**Avis délibéré
de la Mission régionale d'autorité environnementale
Provence-Alpes-Côte d'Azur**

**sur le projet de parc photovoltaïque au sol, au lieu-dit "bois de
Siouné", à Trigance (83)**

**N° MRAe
2022APPACA82/3295-3296**

Avis du 21 décembre 2022 sur le projet de parc photovoltaïque au sol, au lieu-dit "bois de Siouné", à Trigance (83)

Figure 2: Plan de masse de la centrale photovoltaïque (Source : Permis de construire)

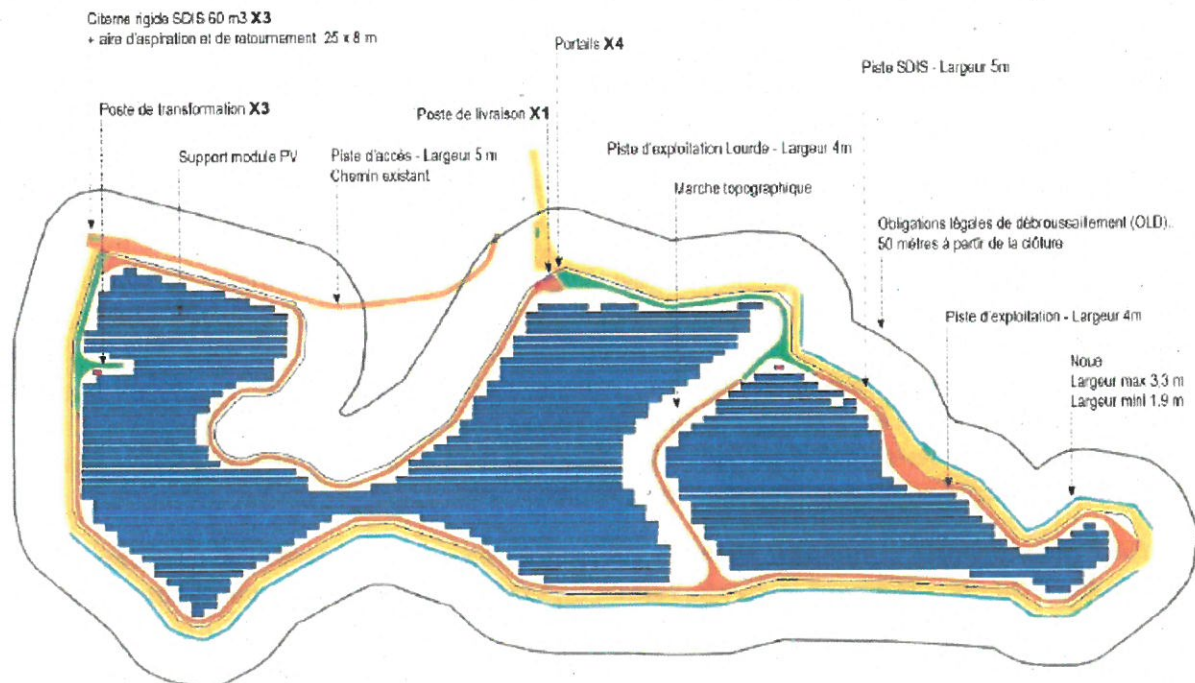
Concernant le périmètre de projet, l'étude d'impact indique que « *Le poste électrique sur lequel le parc solaire se raccordera sera le poste-source de Valderoure dans la révision 2022 du S3REnR. Le tracé définitif sera connu lors de la signature de la convention de raccordement avec Enedis, après l'obtention du permis de construire celui-ci sera effectué par la société Enedis à partir du poste de livraison du projet, par une ligne enfouie le long des voiries privées et publiques existantes* ». Le tracé du raccordement au poste-source n'est pas défini, ce qui ne permet pas d'étudier les impacts liés à ces opérations de raccordement, ni de proposer des mesures.

La MRAe recommande d'intégrer, dans le périmètre retenu pour l'analyse des impacts du projet, le tracé du raccordement au poste-source Enedis qui fait partie intégrante du projet.
